INFORME DE VISITA DE CONTROL
N° 6119-2020-CG/GRSM-SVC

VISITA DE CONTROL
HOSPITAL II-2 TARAPOTO
TARAPOTO, SAN MARTÍN, SAN MARTÍN

**“AL SUMINISTRO, INFRAESTRUCTURA Y DISTRIBUCIÓN
DE OXIGENO MEDICINAL PARA LOS PACIENTES COVID-19
EN EL ESTABLECIMIENTO DE SALUD”**

Imagen 1: Registro de cambio de balones de oxígeno del día 18 de junio de 2020.

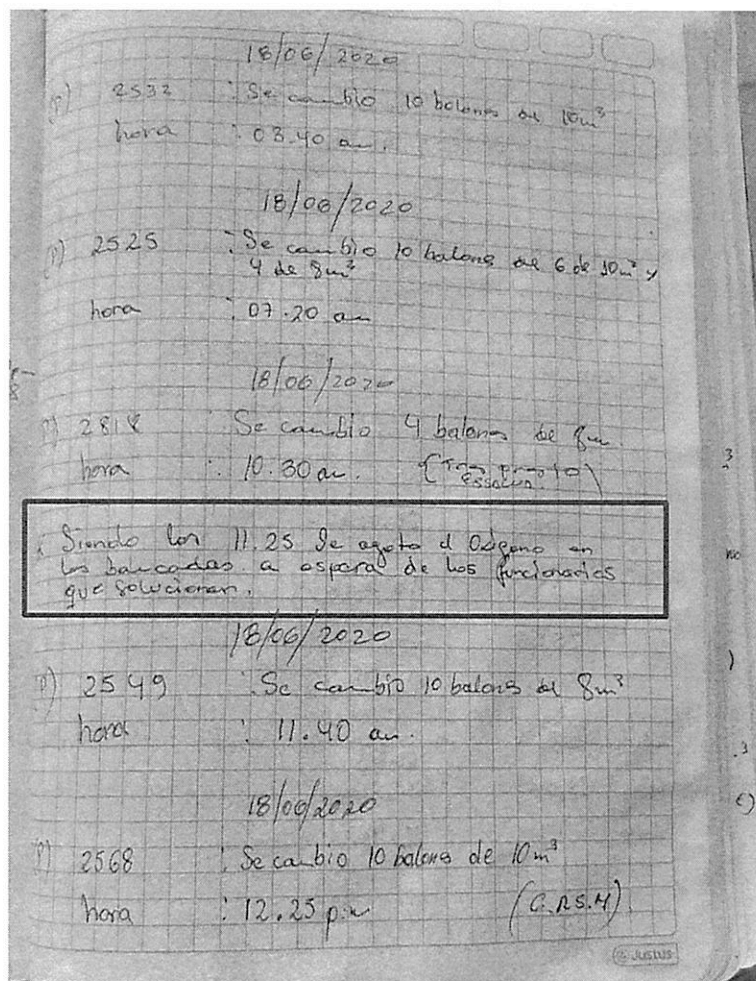
Durante la visita de control al Hospital II-2 Tarapoto, se evidencia en el reporte suscrito por el personal encargado de realizar el control y cambio de las dos (02) baterías de balones de oxígeno medicinal, cada una de ellos de diez (10) balones, en los reportes se aprecia el desabastecimiento del suministro de oxígeno medicinal:

- Por un lapso de 15 minutos el día 18 de junio de 2020 desde las 11:25 am a 11:40 am.
- Repitiéndose el hecho el día 19 de junio de 2020 a las 17:20 horas.

Cabe precisar que dichas baterías de oxígeno abastecen a la red interna de distribución de oxígeno medicinal del establecimiento de salud, además el oxígeno suministrado en la red, no solo es de uso para los pacientes internados con COVID19, si no que también es de uso de los pacientes internados en las diferentes áreas del Hospital II-2 Tarapoto, según consta las siguientes imágenes:

Imagen 3: Uso tubos y accesorios de fierros galvanizado, teflón (Conexión entre equipos)

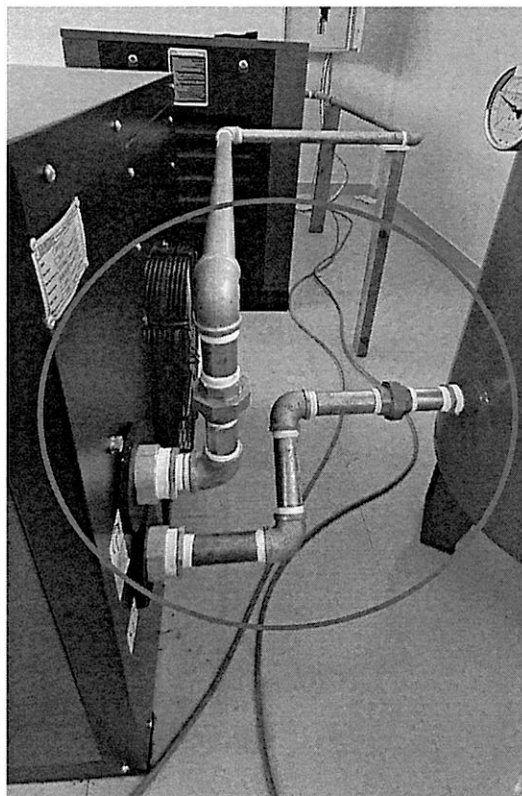
Sin embargo, durante la visita se pudo apreciar que dicha planta no se encontraba en funcionamiento por falta de suministro eléctrico según manifestación del personal de la empresa, además se evidencio el uso tubos y accesorios de fierros galvanizado y teflón para conducción del suministro de oxígeno medicinal desde esta planta contratada hasta empalmar con la red de distribución ubicado al interior de la planta de generación de oxígeno medicinal del hospital, lo mismo que se evidencia en las siguientes imágenes.

- Las tuberías de oxígeno, deberán ser de cobre sin costuras tipo "K"
- Los accesorios de conexión para las tuberías, deberán ser de cobre Tipo "K" forjado o fundido, fabricados para uniones soldadas.

Imagen 6: Estado de la instalación eléctrica para la planta contratada

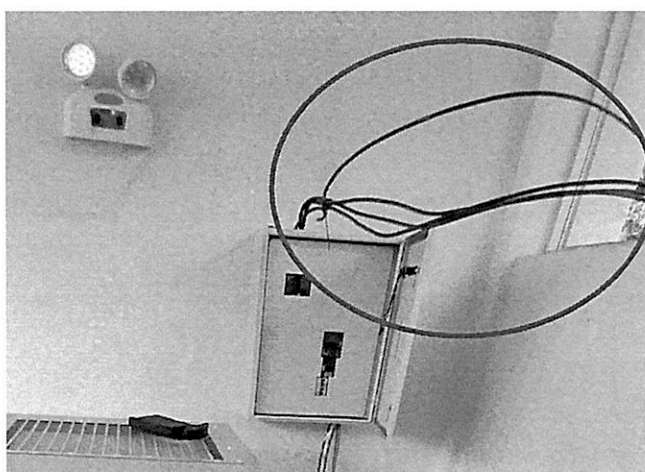
De la imagen anterior se puede observar que la instalación de la acometida eléctrica para la planta contratada se encuentra expuesta sin protección y al alcance de terceros, infringiendo la Norma Técnica de Salud vigente.

- Todos los cables deben tener protección mecánica de PVC-P en interiores y tipo Conduit metálico en exteriores, excepto cuando estén instalados en bandejas metálicas.
